AVIS DE LA MISSION REGIONALE D'AUTORITE ENVIRONNEMENTALE Et REPONSE DU MAÎTRE D'OUVRAGE

Parc éolien Nord N11

Juin 2026

Carte du PNR Marais Poitevin - extrait étude d'impact page 225

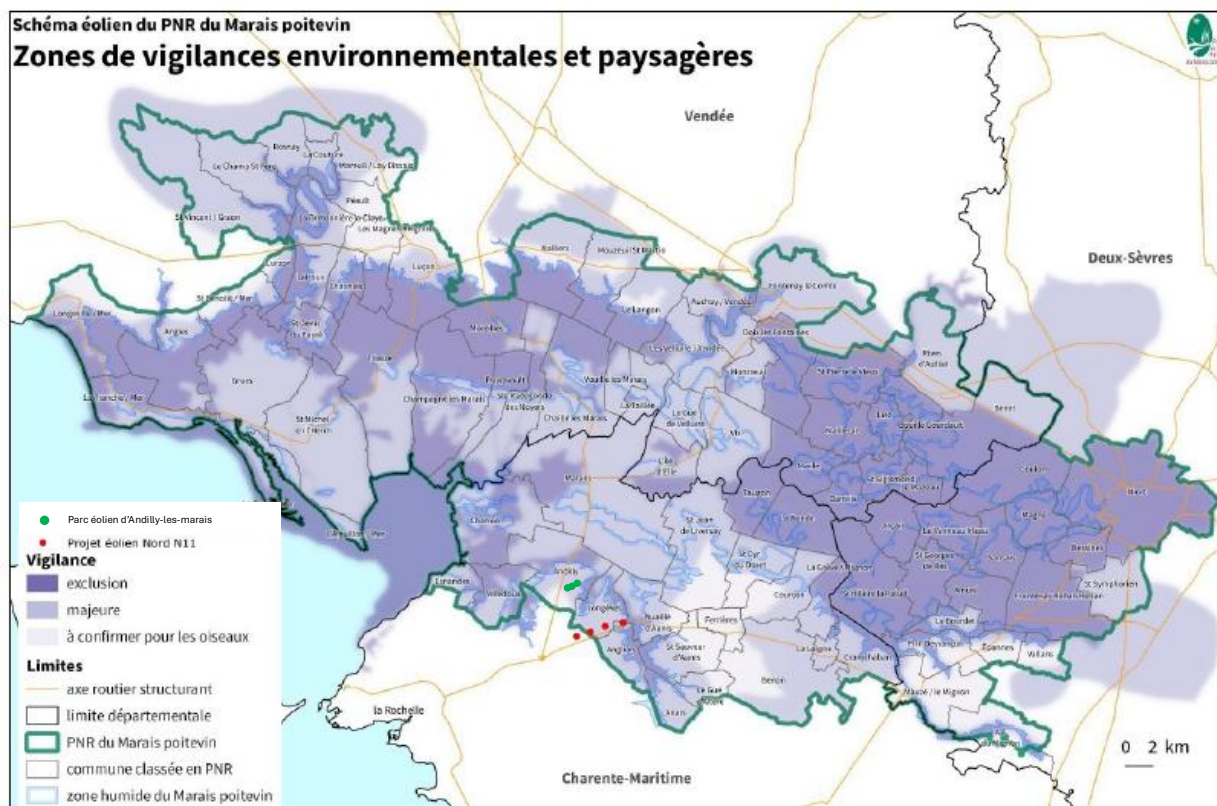
Observation 1 - La MRAe recommande de préciser si le projet a fait l'objet d'un avis des services du PNR et le contenu de celui-ci.

Le projet n'a pas fait l'objet d'un avis des services du PNR du Marais Poitevin. Toutefois le sujet a été traité dans le dossier de l'Etude d'Impact Environnemental (EIE) du projet. Il convient de rappeler que l'avis du PNR est rendu à titre consultatif et ne figure pas parmi les pièces réglementairement requises pour l'instruction de la demande d'autorisation environnementale du projet.

Comme cela est mentionné à la page 143 : « ...le parc Nord N11 s'inscrit dans la dynamique du PNR qui, comme la charte en vigueur (2014/2026) l'indique : le Marais Poitevin doit être un territoire exemplaire pour la maîtrise de l'énergie et de l'utilisation d'énergies renouvelables. »

Dès l'initiation du projet de parc éolien, la société Eolise a souhaité engager un dialogue avec le PNR du Marais poitevin et l'a ainsi rencontré une première fois en 2019. Par la suite, le PNR a été associé à la démarche d'information, de communication et de concertation conduite par le cabinet Mazars (devenu Demopolis). Toutefois, malgré ces sollicitations, le PNR n'est pas parvenu à se libérer pour participer aux différents ateliers organisés dans ce cadre.

Rappelons que le projet Nord N11 comporte 2 éoliennes en zone de vigilance majeur du schéma éolien du PNR, une en bordure de zone (E2) et une hors de la zone (E1). Cette zone de vigilance majeur compte déjà 20 éoliennes en exploitation : les parcs éoliens de Longèves, d'Andilly-les-marais, de Moindreux (pour les plus proches) et de Gargouilleau (pour le plus éloigné). »

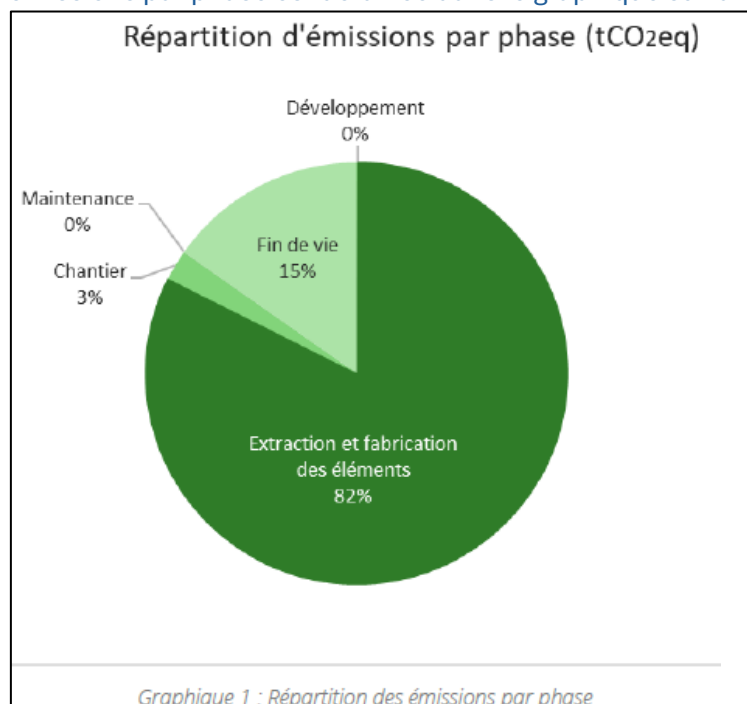
Observation 2 - La MRAe recommande au porteur de projet d'identifier les postes d'émissions significatifs du projet (phase travaux et phase exploitation), de quantifier les émissions et de justifier les choix (provenance et transport des matériaux notamment).

Comme précisé en pages 332 et 353 de l'étude d'impact, « le parc éolien produira 55 100 MWh/an (moyenne des différents modèles envisagés). Cela correspond à l'équivalent de la consommation annuelle de 10 885 ménages (incluant chauffage et eau chaude). La production du parc sur les 20 années d'exploitation sera de 1 102 000 MWh ».

En mars 2026, l'ADEME, par l'intermédiaire de la Base Empreinte, a proposé une empreinte carbone de l'éolien à hauteur de 14,1 gCO₂/kWh. Ainsi pour le parc de Nord N11, pour une exploitation de 25 ans, les émissions GES total avoisineront les 15 382 t CO₂eq.

Comme l'évoque la MRAE, la phase travaux est la plus productrice de gaz à effet de serre et au sein de cette phase, la fabrication de l'éolienne représente la part la plus importante. Le choix du modèle est donc prépondérant. Un constructeur européen sera privilégié comme cela est mentionnée à la page 268 de l'EIE.

L'autre partie non négligeable dans l'impact carbone d'un parc éolien réside dans les voies d'accès et plateformes mis en place. Pour ce projet, un total de 2 305 m² de pistes d'accès seront créées ou renforcées dans le cadre du projet éolien. De plus, 9 186 m² de plateforme seront créés au pied des éoliennes. Ainsi, la surface totale (avec fondation et raccordement) des pistes et plateforme sera de 1,7 ha. L'ADEME propose un chiffre de 76 000 tCO₂eq/km² (ADEME ; Jérôme Payet, 2012). Pour ce projet, création de routes avec fourniture du gravier, bitume et béton, les émissions de GES avoisineront les 1 292 TCO₂ eq. Les choix pour ces travaux s'orienteront vers des acteurs locaux situés proche du site et utilisant des matériaux issus des sites d'excavation les plus proches.

La répartition des émissions par phase est détaillée dans le graphique suivant :
